改善箇所説明図

基準不適合発生箇所

原動機冷却用電動ファン一式

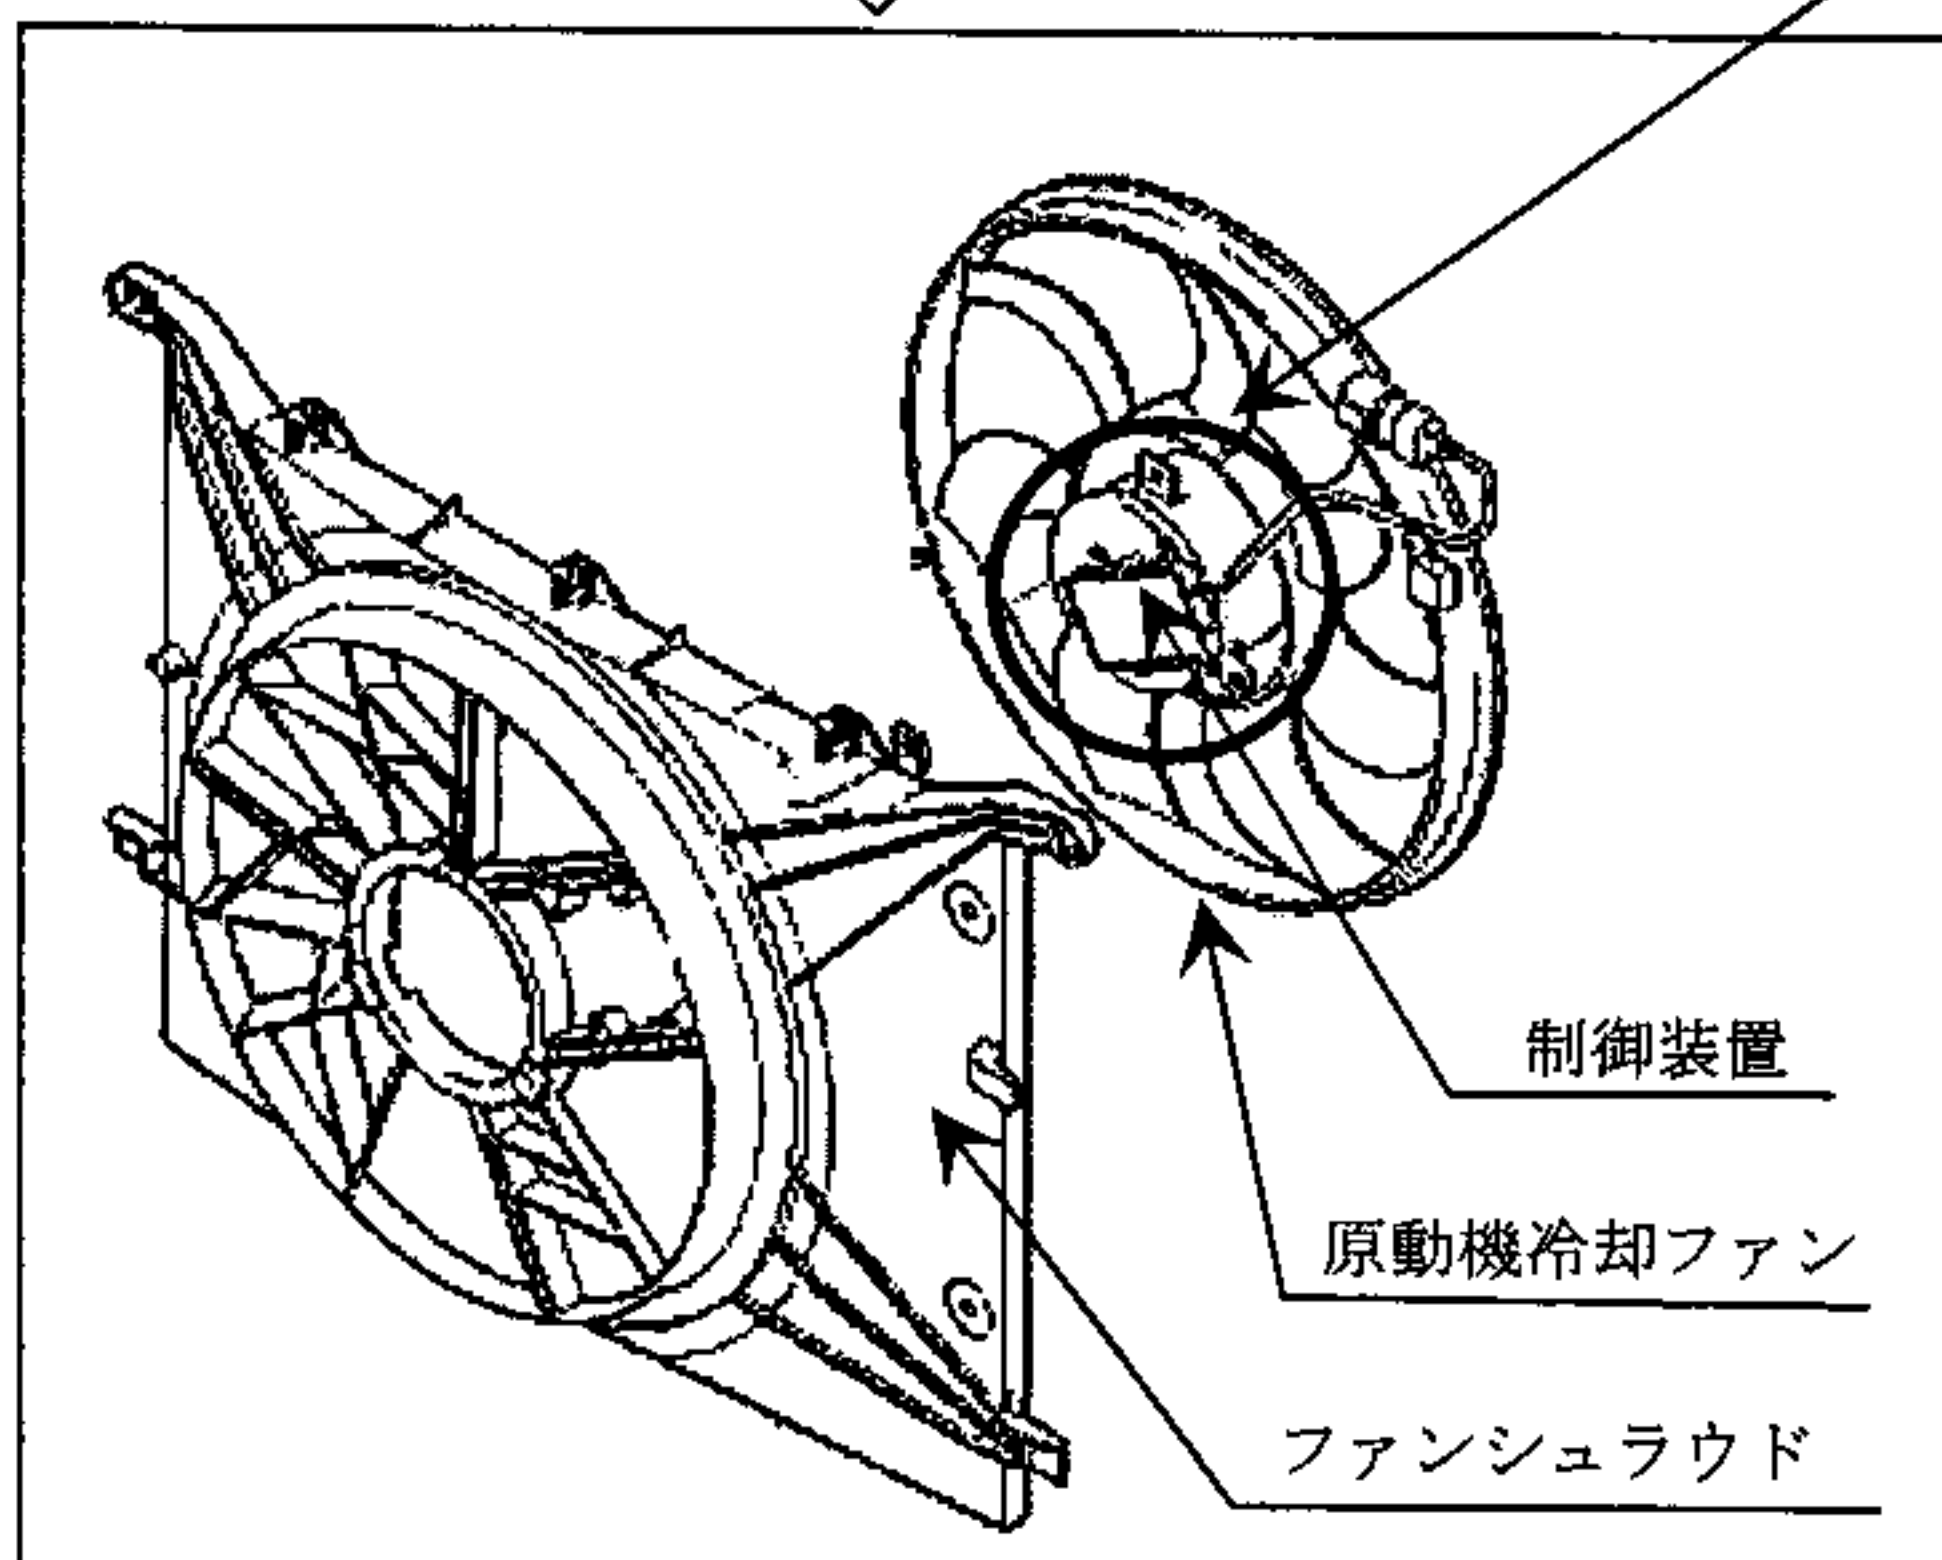
原動機冷却用電動ファンモーターの制御装置内の基盤のはんだが不適切なため、エンジンルーム内の熱等により当該はんだに亀裂が生じ、制御装置内の回路が短絡して過電流が発生することがある。そのため、当該基盤部が過熱して溶損し、最悪の場合、火災に至るおそれがある。

全車両、原動機冷却用電動ファン一式を対策品と交換する。

原動機冷却用ファンシュラウド上部に黄色ペイントを塗布する。
